## Změna vodících kladek některých napínacích ramen pro pohon přídatných agregátů

Stav 03.2010

**INA 0055**

**Obrázek 1:** Detailní pohled na vodící kladky v dosavadním provedení (vlevo) a v novém provedení (vpravo)

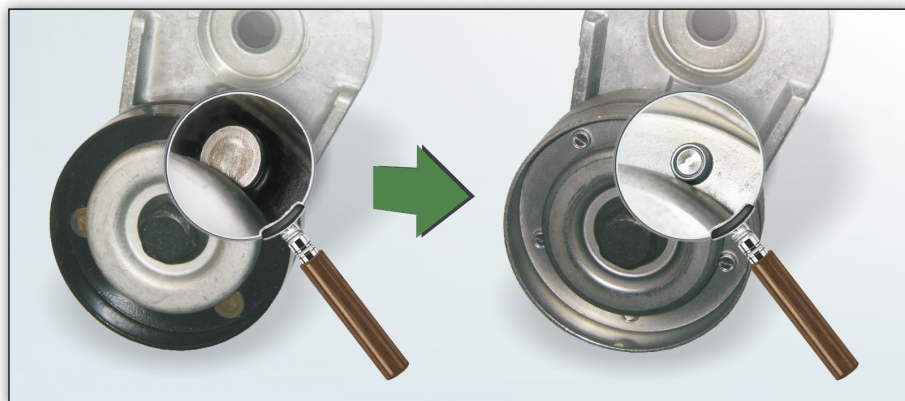
Rozdíly jsou, jak je znázorněno na obrázku 1, jednak v potažení (dříve černé nyní kovově lesklé) a také ve spojení obou polovin vodící kladky (dříve nýtované, nyní spojeny metodou TOX).

V přechodové fázi může dojít ke smíšeným stavům z hlediska obou provedení. Obě verze odpovídají technickým požadavkům a lze je bez omezení používat pro vozidla udaná v mediálním katalogu.
